Fra: Malgorzata Kujawiak
Sendt: torsdag 18. august 2022 10:00
Til: Andrew Greenwood
Emne: SV: Frisiktlinjer på Situasjonsplan - Møllehagen
Vedlegg: 47283 - Møllehagen - situasjon - rev B - 28.06.2022.pdf

Fra: Andrew Greenwood <AndrewG@bergesag.no>
Sendt: torsdag 18. august 2022 09:38
Til: Malgorzata Kujawiak <MalgorzataK@bergesag.no>
Emne: Frisiktlinjer på Situasjonsplan - Møllehagen

Fra reguleringsplan.

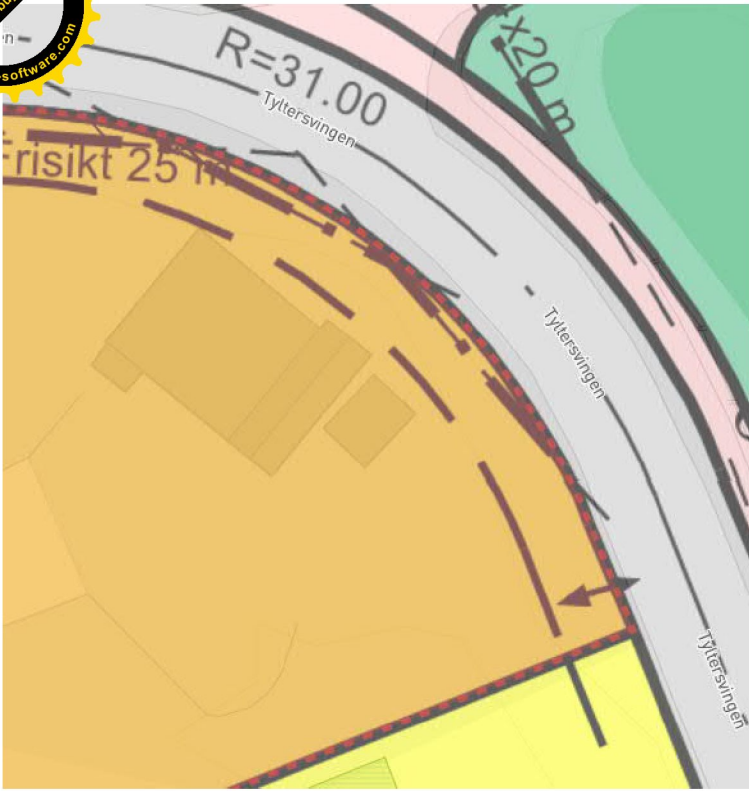
Hvorfor har vi de tjukk frisiktslinjer streker på din planen som ikke vises på reguleringsplankart.
Glemt du å flytte frisiktslinjen ved flytting av innkjørselen ?
